RZP.271.14.2023

Wyjaśnienia treści SWZ nr 5

dot. postępowania o udzielenie zamówienia publicznego pn. Centrum Sportowo-Edukacyjne im. Kazimierza Deyny

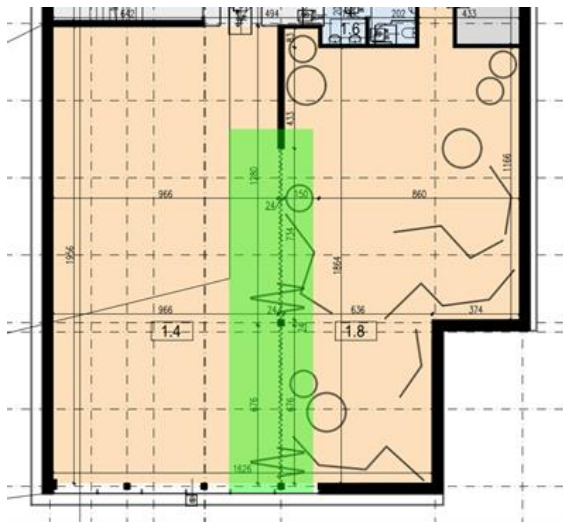
Prosimy o informację czy element zaznaczony na poniższych rysunkach na zielono to wspomniane w PFU na stronie 89 mobilne ścianki, kurtyny. Prosimy o informację uszczegółowiającą ten element, z jakiego materiału są wykonane, jaki parametr dB; czy na wysokość do sufitu podwieszanego?

Tak, to mobilne ścianki, kurtyny. Należy zastosować dostępne rozwiązania systemowe do wysokości sufitu podwieszanego, jeśli taki będzie występował. Szczegóły do ustalenia na etapie projektowym.
